**AVIS RELATIF À LA PROTECTION
CONTRE LES EVENTUELS EFFETS NOCIFS ET NUISANCES
PROVOQUÉS PAR LES RAYONNEMENTS NON IONISANTS
GÉNÉRÉS PAR DES ANTENNES ÉMETTRICES STATIONNAIRES**

Commune : CHARLEROI - Exploitant : PROXIMUS

Référence exploitant : 71CRV_02

Rapport n° 2389 / 2023

Figure 1 : Vue en plan des lieux de séjour et des points de contrôle

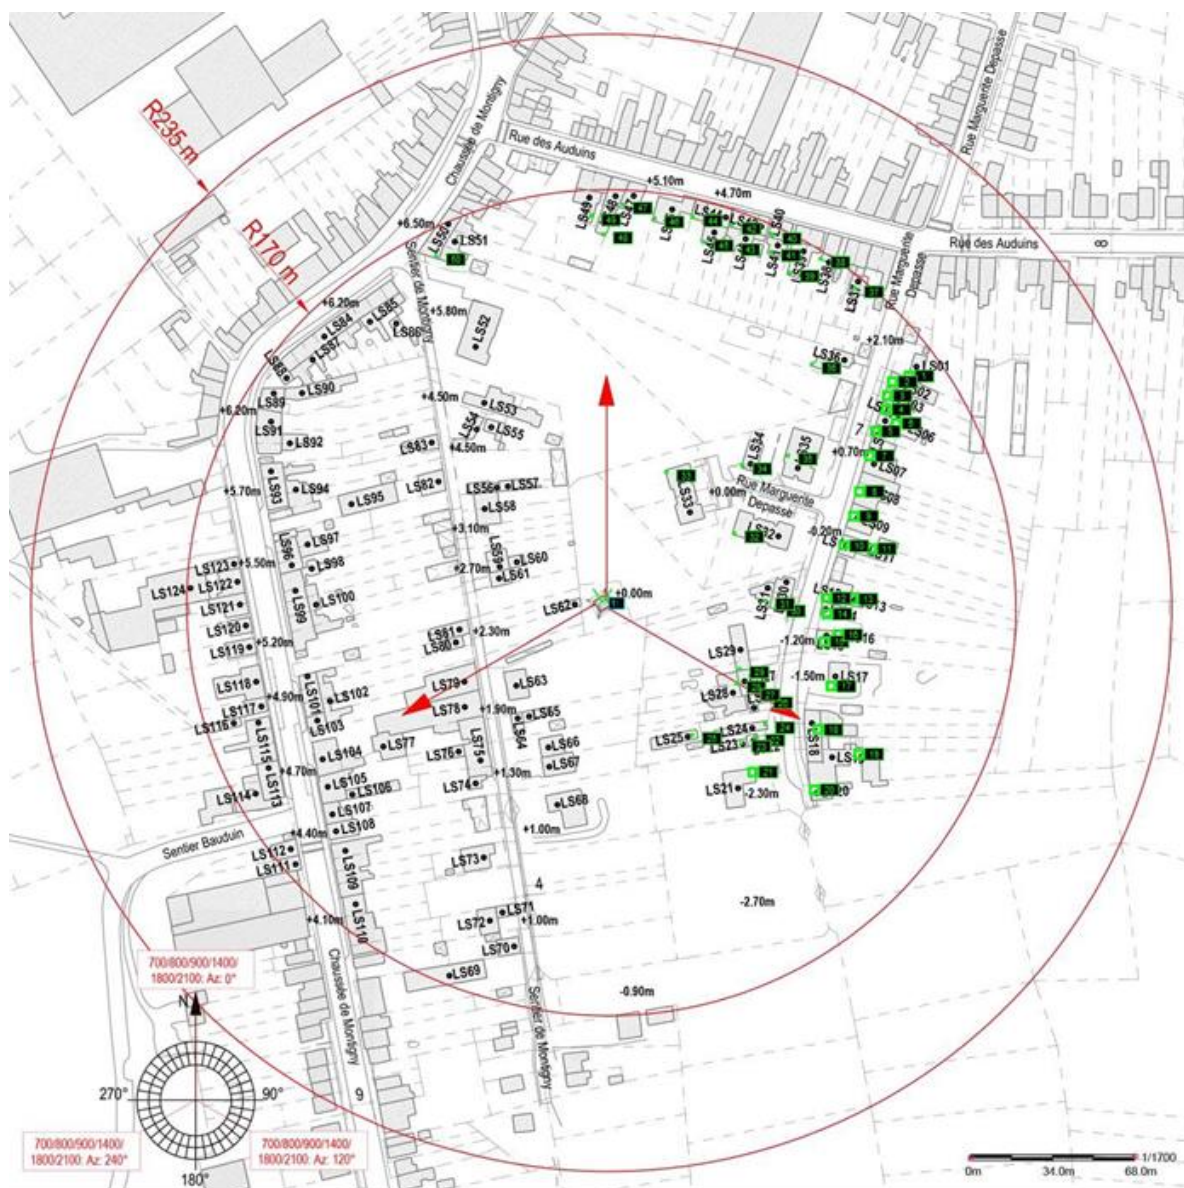
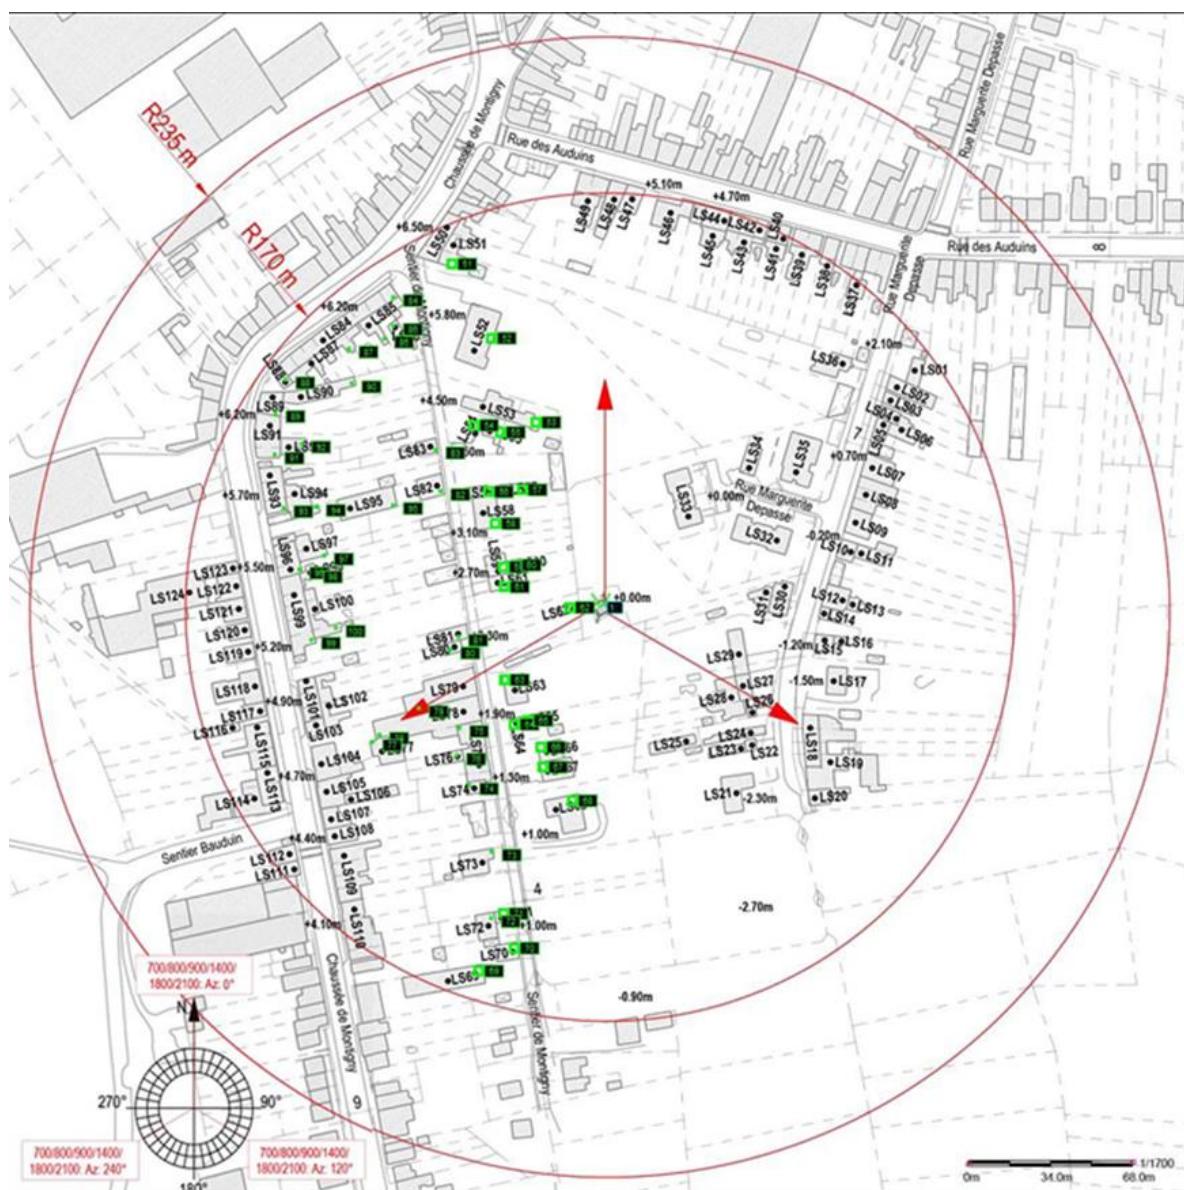
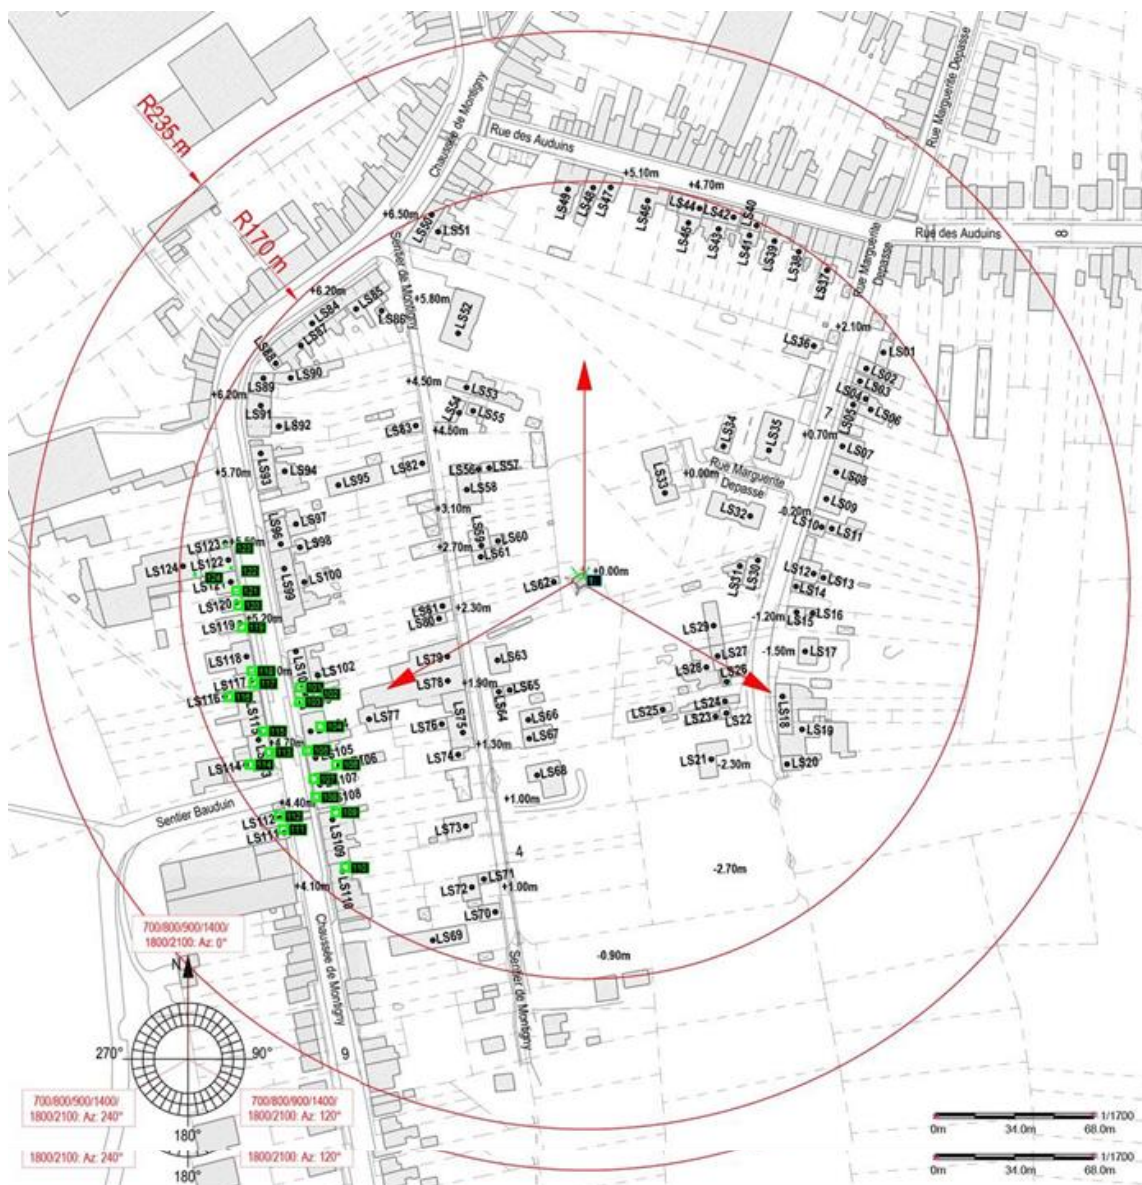
Les fréquences d'émission, la puissance rayonnée par chacune des antennes et leur gain permettent de déterminer le rayon de la zone à analyser. Tout dépassement de la limite par installation est exclu en dehors de cette zone. Le tableau 2 reprend les 35 LS² pour lesquels l'indice d'exposition est le plus élevé. Les différentes colonnes indiquent :

- le numéro du point de contrôle repris sur un des plans de la figure 1;
- le numéro du LS dans lequel se trouve le point de contrôle de la 1^{ère} colonne ;
- l'atténuation d'obstacle prise en compte pour le calcul de l'indice d'exposition dans le LS ;
- le résultat du calcul de l'indice d'exposition.

En ce qui concerne les antennes de l'installation mentionnées dans le tableau 1, la distance maximale à laquelle la limite pourrait être atteinte, à l'extérieur, est égale à 74,9 m. S'il n'y a pas de LS à une distance inférieure, les antennes respectent forcément la limite d'immission.

Dans le cas des LS situés à l'intérieur des bâtiments, une atténuation d'obstacle est prise en compte et il en résulte que la distance maximale à laquelle la limite pourrait être atteinte se réduit à 53,0 m.

Les résultats de l'évaluation décrite au paragraphe 4 indiquent que les antennes émettrices stationnaires de l'installation faisant l'objet du présent avis ne produisent pas, dans un lieu de séjour, un rayonnement électromagnétique maximum supérieur aux limites fixées à l'article 4 du décret.

Figure 2 : Vue en plan des installations d'antennes dans un rayon de 300 mètres autour de l'installation faisant l'objet de la demande d'avis

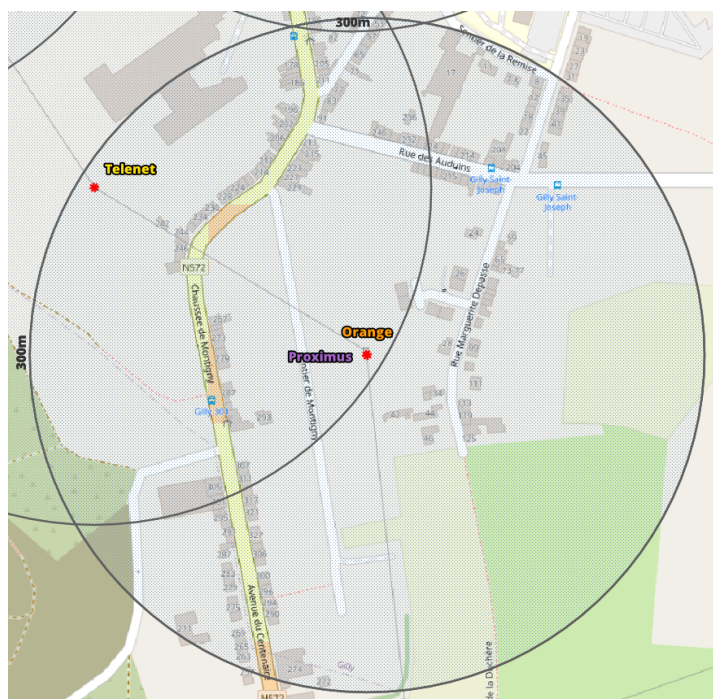
Le plan en projection verticale de la figure 2 indique la localisation des antennes actives éventuelles visées par le décret et situées dans un rayon de 300 mètres autour de l'installation référencée dans le paragraphe 2. Les données de localisation de ces antennes et les avis correspondant sont accessibles via le cadastre en ligne des antennes émettrices stationnaires⁶.

Compte tenu du nombre d'installations localisées dans la figure 2, il apparaît que l'intensité du rayonnement électromagnétique généré, dans les lieux de séjour situés à proximité de l'installation référencée dans le paragraphe 2, par l'ensemble des antennes émettrices stationnaires de l'ensemble des exploitants du même site d'antennes émettrices stationnaires respecte la limite fixée à l'article 4, § 2 du décret.
